Modulo per la presentazione delle osservazioni per i piani/programmi/progetti sottoposti a procedimenti di valutazione ambientale di competenza statale

☒ Valutazione di Impatto Ambientale (VIA) – art.24 co.3 D.Lgs.152/2006 e s.m.i.

ID: Codice procedura (ID_VIP/ID_MATTM):10844

Impianto per la produzione di energia elettrica da fonte eolica, costituito da 6 aerogeneratori della potenza complessiva di 37,2 MW, un sistema di accumulo da 25 MW e relative opere connesse in località "Rempillo" nel comune di Pitigliano (GR).

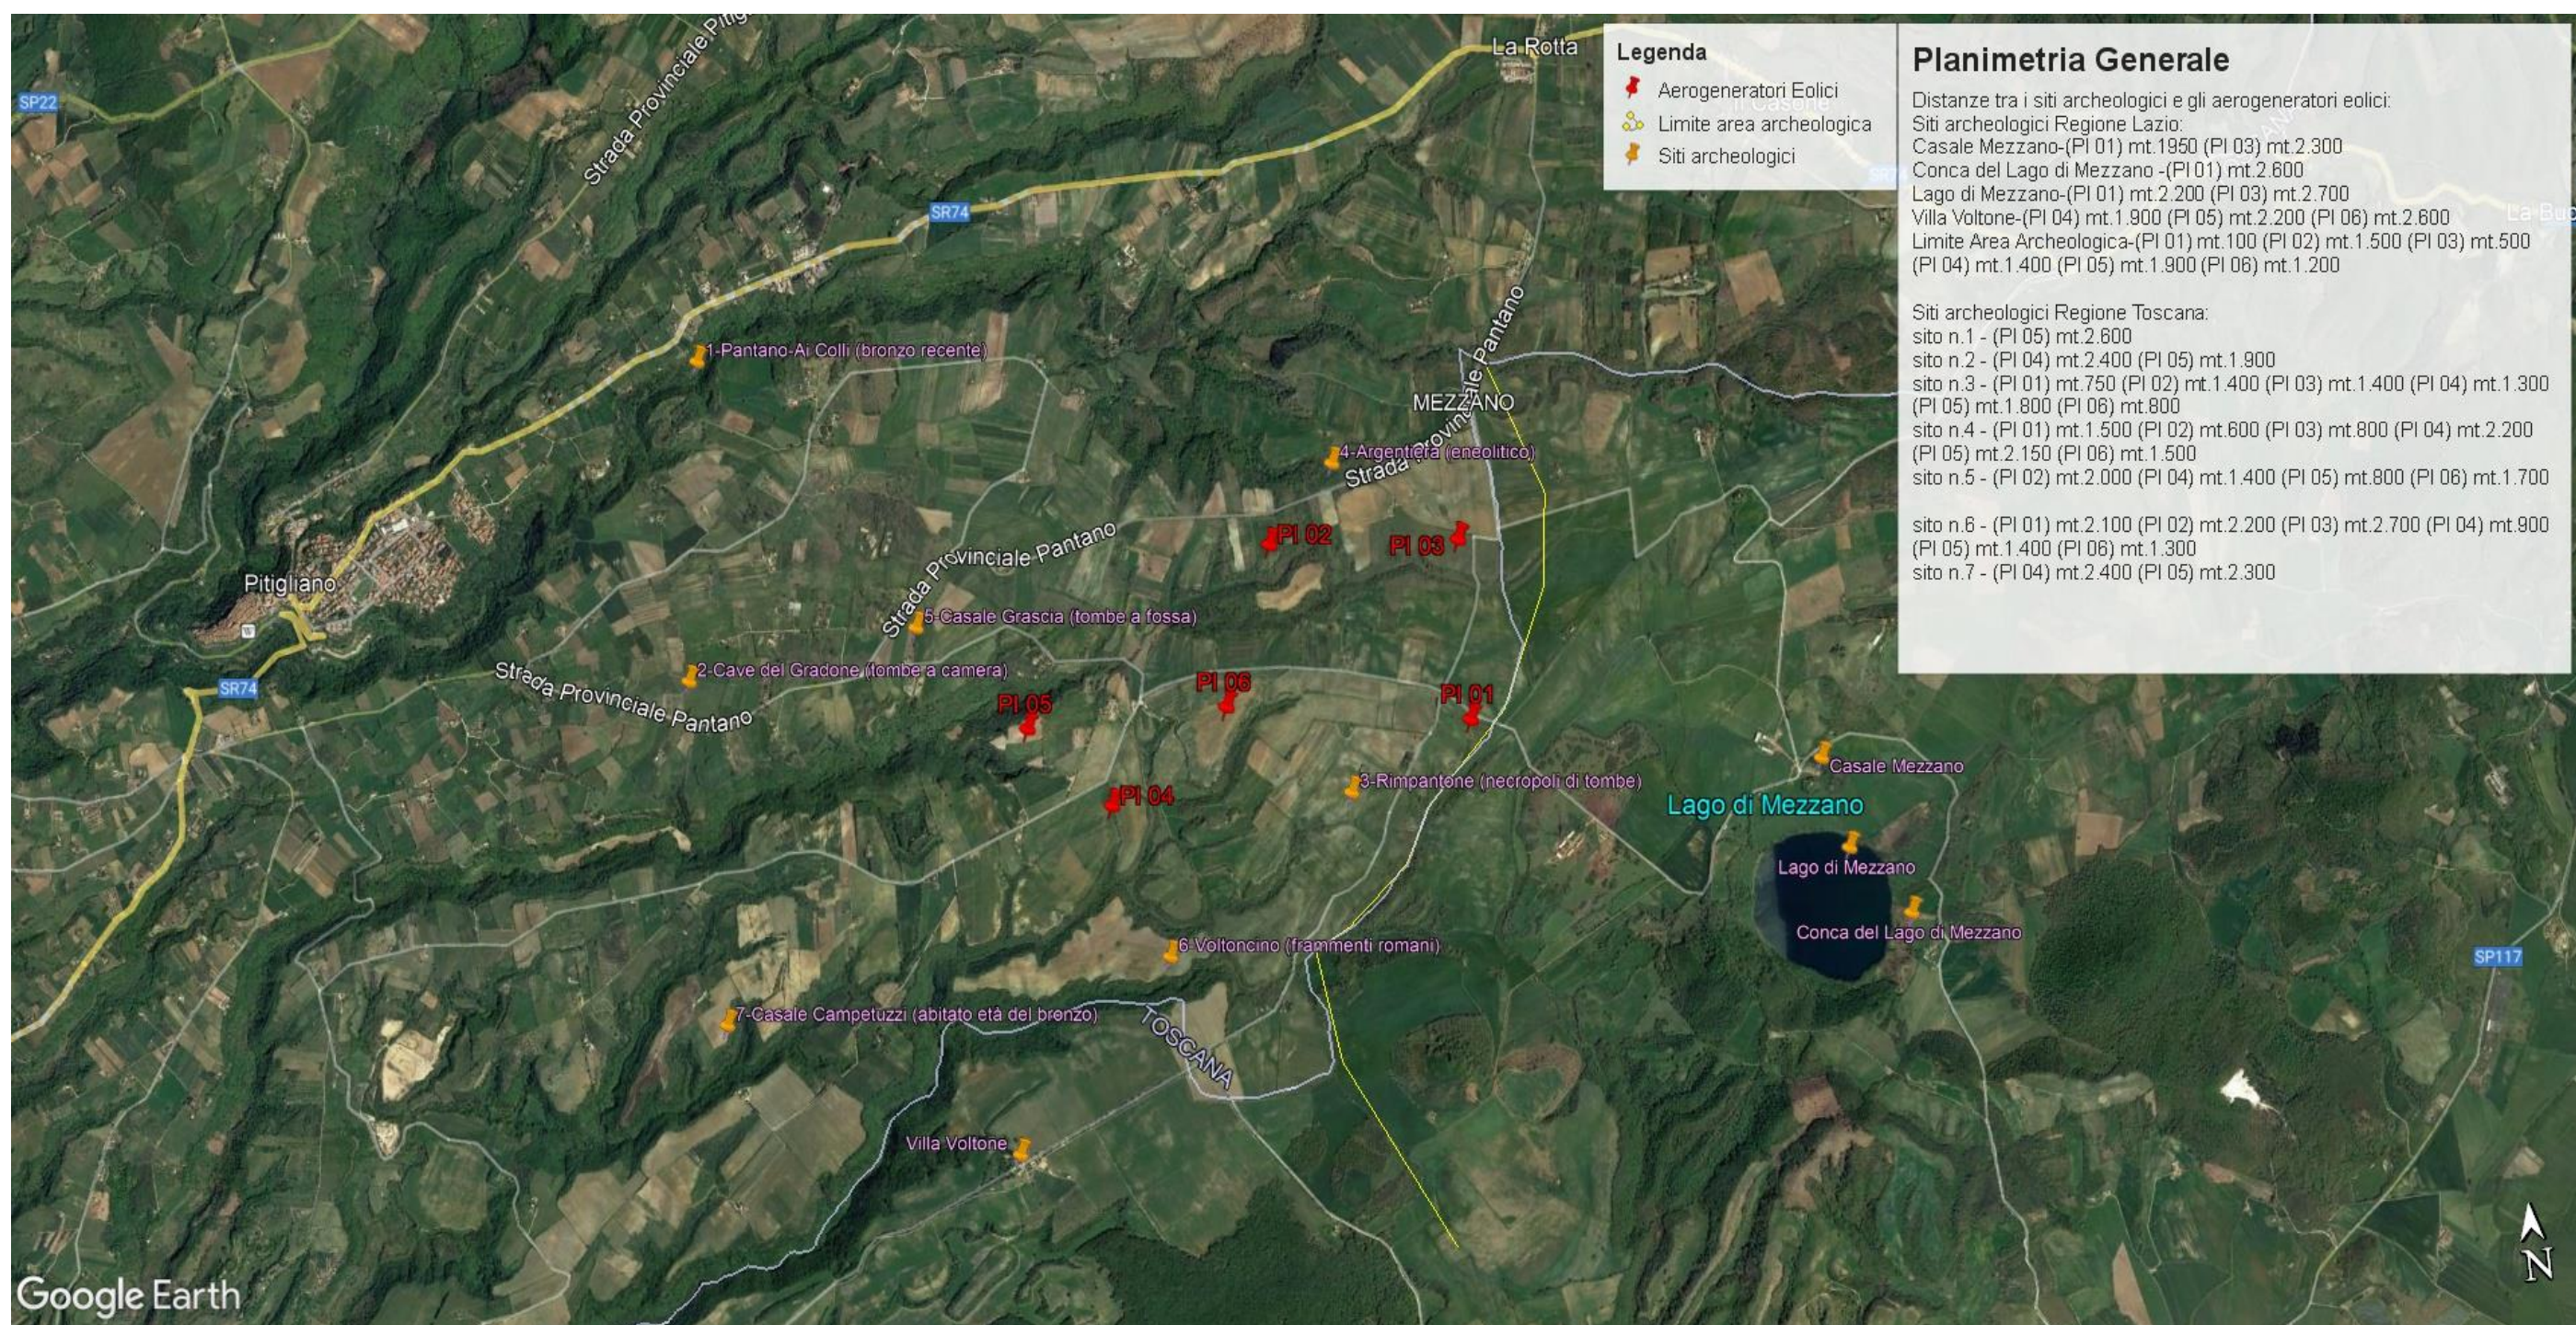
Inoltre, la zona in cui insisterebbe l’impianto eolico industriale Rempillo è compresa nelle fasce di rispetto di 3 km di diversi beni archeologici tutelati dalla parte II del Codice dei Beni Culturali (vedi Allegato, immagine n. 3). Inoltre le pale P04 e P05 ricadono all’interno di un’area archeologica che la Proponente vorrebbe cancellare per il semplice fatto che non è riportata nel documento regionale ma nel documento provinciale come meglio dettagliato nell’Osservazione n. 5. Alla luce di quanto documentato appare chiaro quindi che la collocazione dell’impianto non ha tenuto conto alcuno dei vincoli dell’area nella quale è stato progettato e l’inserimento dell’impianto eolico nel paesaggio e sul territorio non è corretto (Allegato IV delle Linee guida nazionali di cui al D.M dello Sviluppo economico del 10.09.2010).

In sintesi, visti l’art. 20 comma 8 lettera c) quater del D.Lgs n 199/2021 e le Linee guida nazionali appena citate, considerato l’enorme impatto dell’impianto eolico industriale denominato “Rempillo” sulla zona paesaggistica di notevole interesse pubblico ben individuata nelle immagini n.1 e n. 2 e sui Beni Culturali evidenziati nell’ immagine n. 3 dell’Allegato alle presenti Osservazioni, per la collocazione delle pale P04 e P05 direttamente all’interno del perimetro di un’area archeologica e per gli impatti anche sull’area intermedia e vasta dei pregiati territori laziali della Tuscia settentrionale e in particolare di quelli del pitiglianese ricco di emergenze agricole, naturalistiche, storiche e archeologiche del periodo etrusco ma non solo, si chiede che venga negata l’autorizzazione all’ insediamento dell’impianto eolico denominato “Rempillo”.

Immagine n. 4 Situazione di saturazione da impianti FER nella provincia di Viterbo. Non sono riportati gli impianti fotovoltaici e agrivoltaici che hanno inciso per buona parte nel cumulo di impianti FER per superare già nel 2023 gli obiettivi del PNIEC assegnati alla Regione Lazio per il 20230.

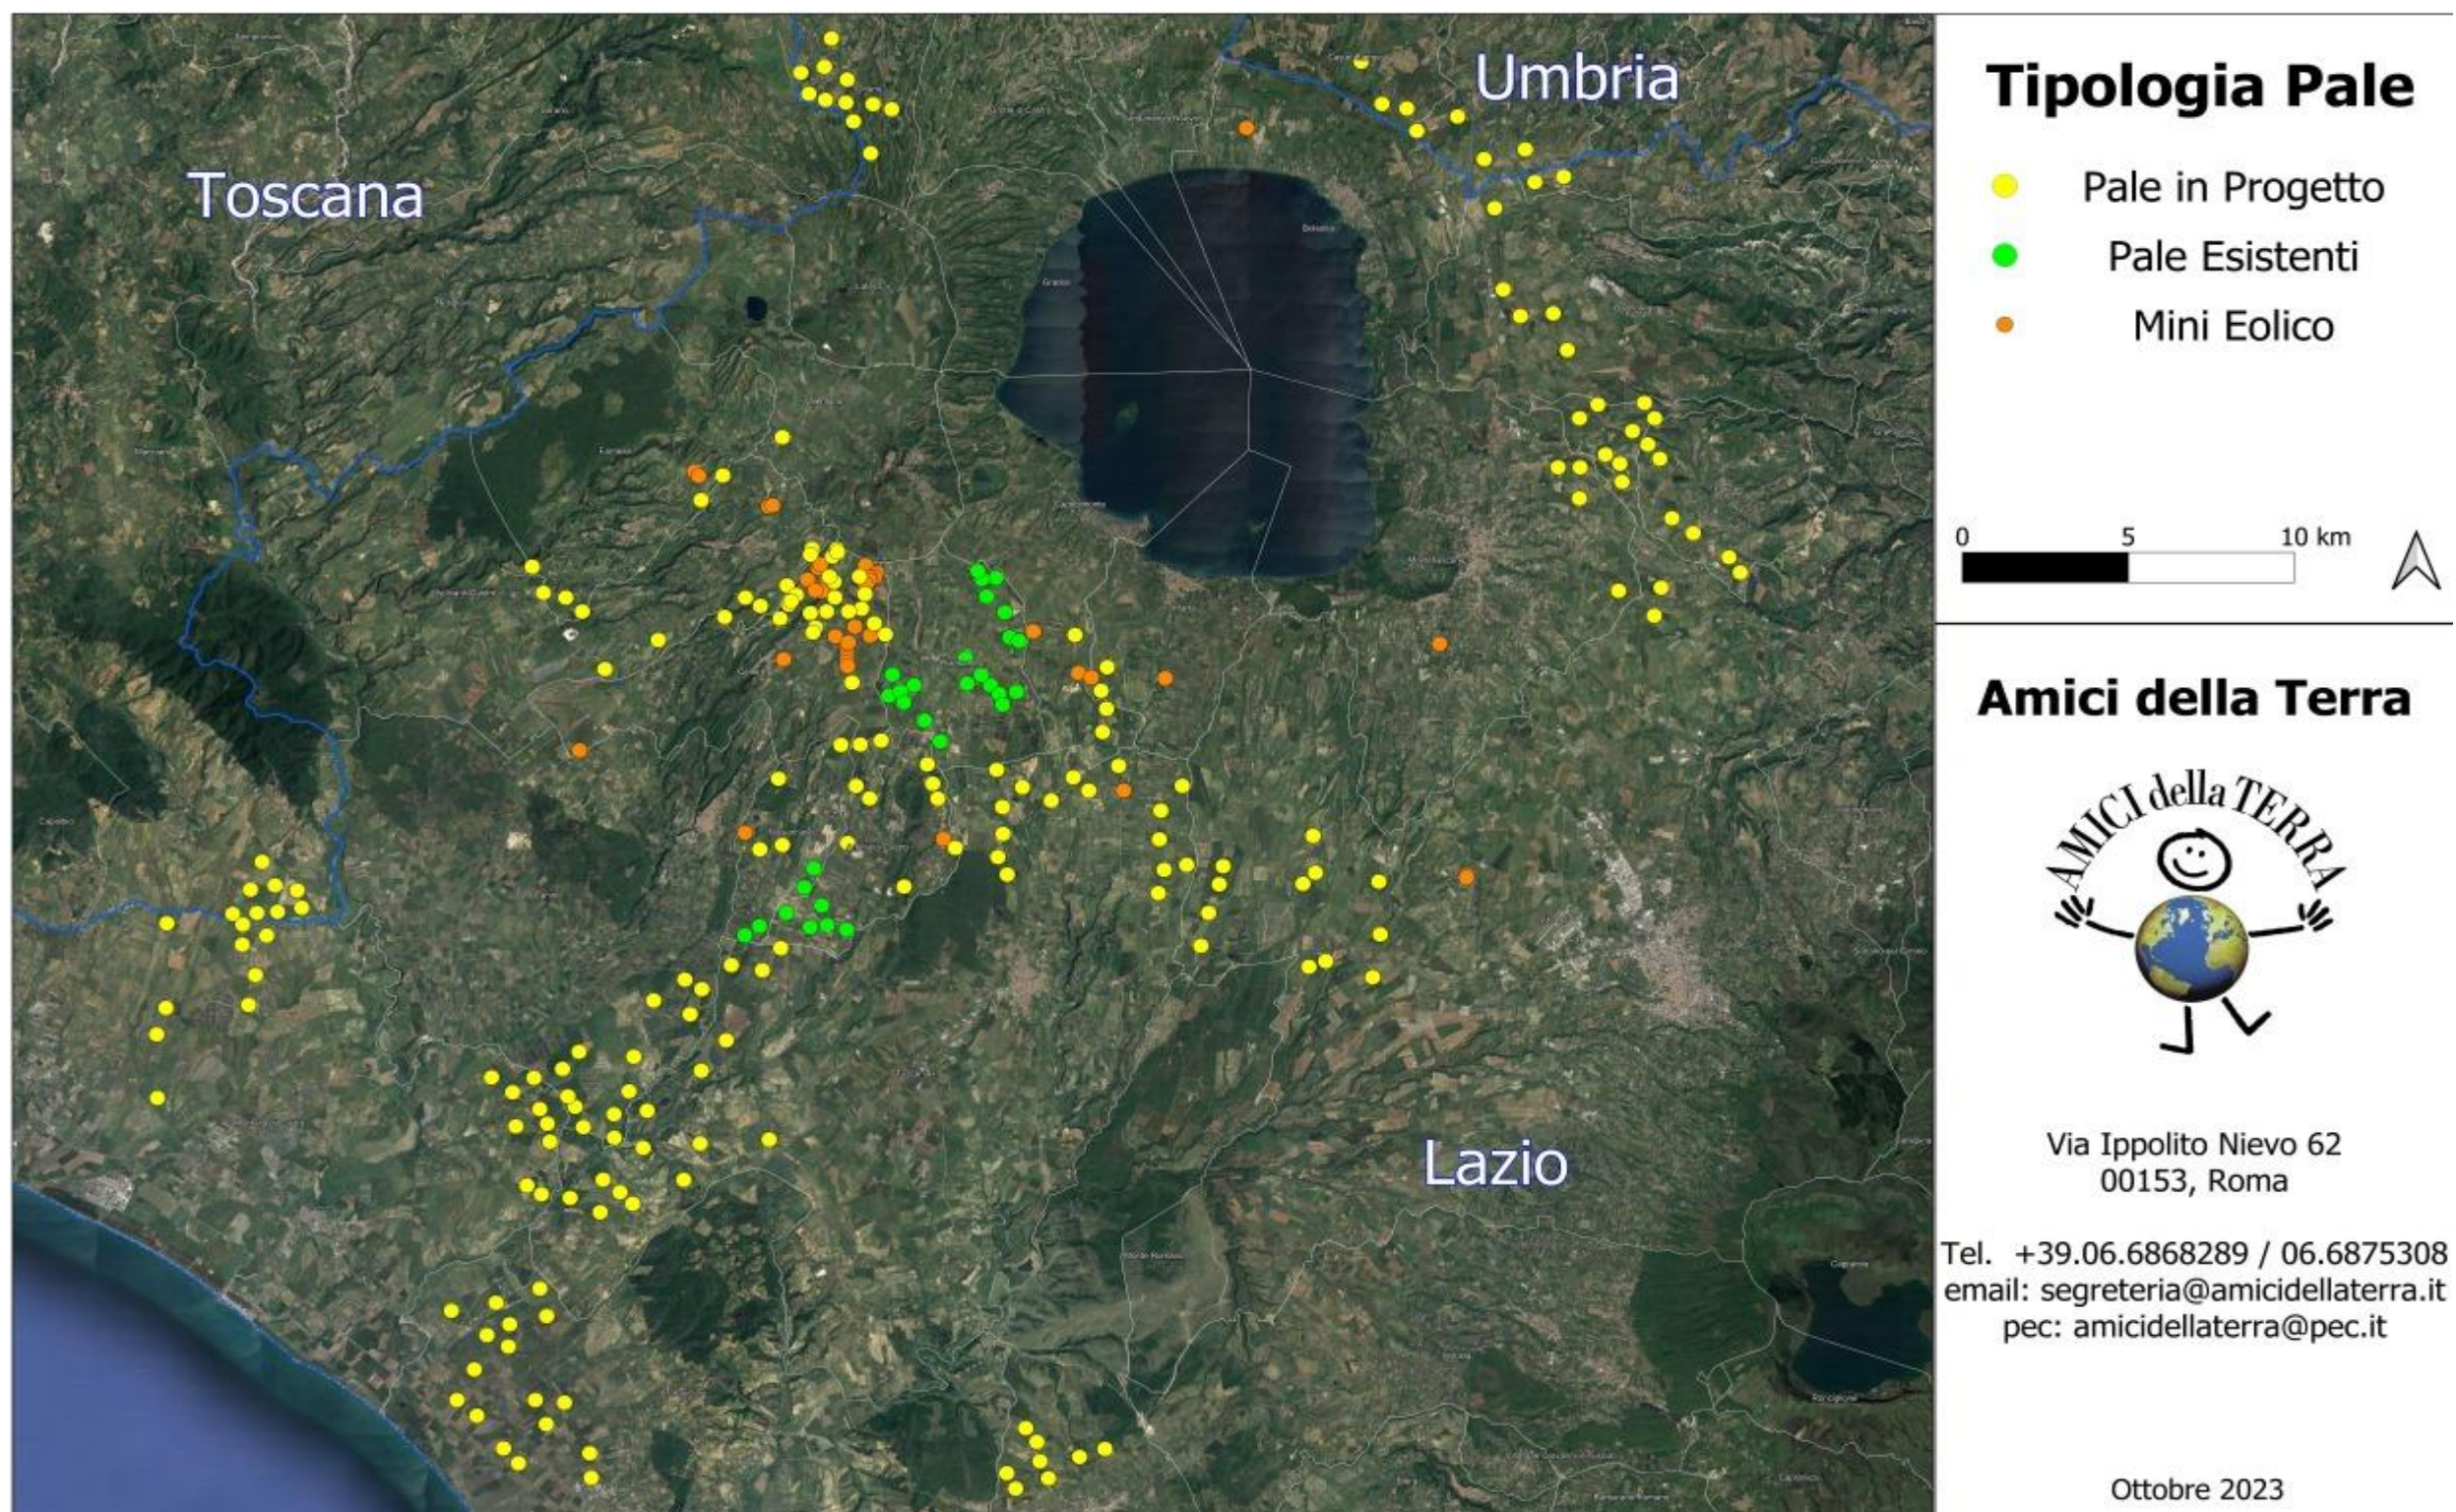
impianti FER tra tutte e quindi ormai satura ed il cumulo degli impianti FER installati, autorizzati e in progetto rappresenta una **elevata criticità per la sostenibilità ambientale di ulteriori eventuali iniziative**. L'impianto eolico "Rempillo" pur essendo "esterno al confine provinciale e regionale ma nelle sue immediate vicinanze (a soli 100 metri i primi due aerogeneratori) oltre ad impattare sul territorio e sulle economie di tre Comuni del Lazio (Farnese, Valentano e Latera) si trova nelle fasce di rispetto dei Beni di notevole interesse pubblico come si è evidenziate nelle Osservazioni

nn. 1 e 2 e crea anche degli impatti negativi anche sui beni naturalistici come verrà dettagliato nell'Osservazione n. 4. Inoltre andrebbe a sommarsi al già enorme cumulo di impianti eolici e fotovoltaici e geotermici che già creano una elevata criticità ambientale nella provincia di Viterbo e interferiscono anche con il territorio toscano come si può vedere dalle immagini nn. 4 e 5 dell'Allegato n. 1.
